PA: 17514/2010

DATA: 24.02.2021

À Sra. Secretária Executiva do COMDEPHAAPASA

Trata o presente de pedido de pavimentação das ruas de Paranapiacaba com paralelepípedos.

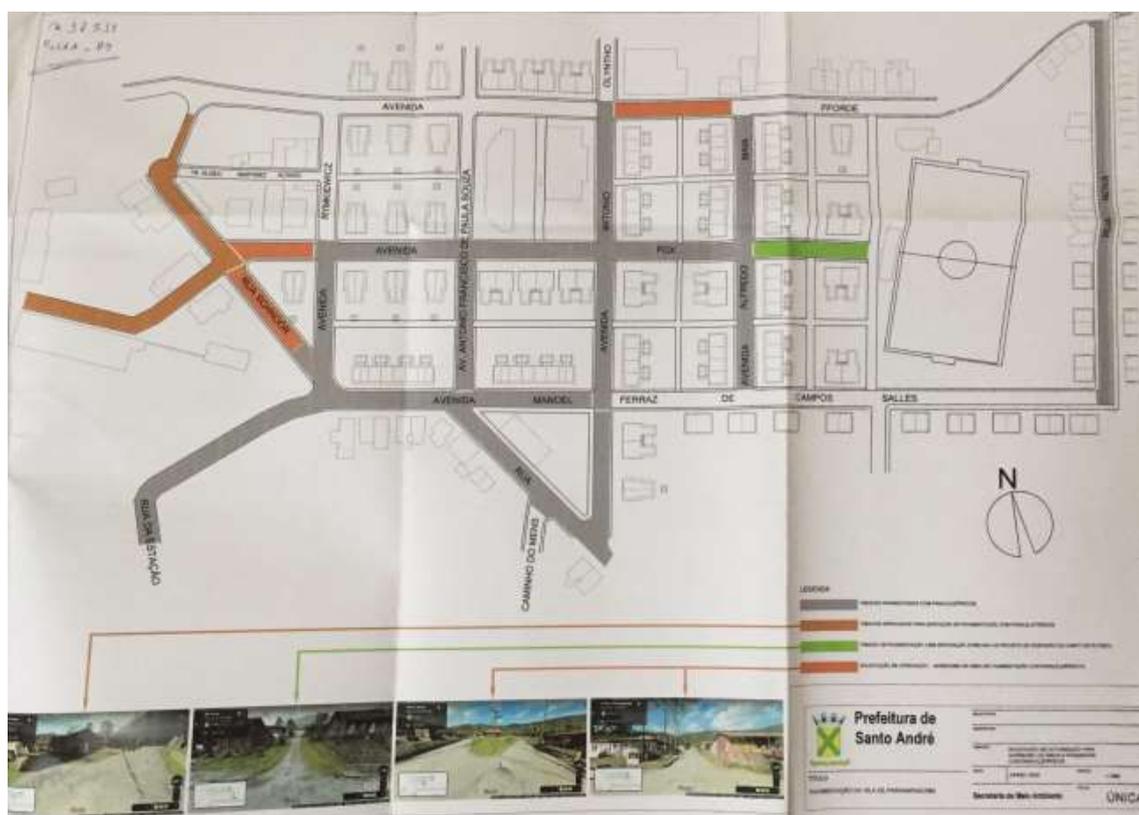
O interessado apresentou novo pedido no dia 12.09.2011, em fls. 43, 46/47, solicitando autorização para pavimentar com paralelepípedos, em caráter experimental, a passagem de acesso à plataforma da estação provisória do trem turístico bem como trecho da Rua Schnoor (entre a Avenida Fox e a Estrada de Paranapiacaba) onde se localiza a antiga Padaria do Mendes, utilizada como base de apoio aos passageiros. Este trajeto é percorrido pelos turistas que acessam a Vila através do Trem Turístico. O objetivo é solucionar problemas causados pela falta de pavimentação, como erosão, obstrução de dutos e cavidades na via.

Propõe também a execução de uma faixa acessível, executada em concreto liso, em nível com a via, o que permitiria a distinção e visualização das guias e calçadas originais.

*“Submetido à apreciação dos membros do Conselho, por unanimidade foi deliberada a aprovação da implantação em caráter experimental de colocação parcial de placas de cimento removíveis ao lado de trecho da Rua Schnoor e da passagem de acesso à plataforma da Estação Provisória do trem turístico, para acessibilidade aos portadores de necessidades especiais. Também foi aprovada a pavimentação da Rua Schnoor por inteiro, até seu encontro com a Avenida Manoel Ferraz de Campos Sales, de modo a garantir a continuidade da acessibilidade.”*
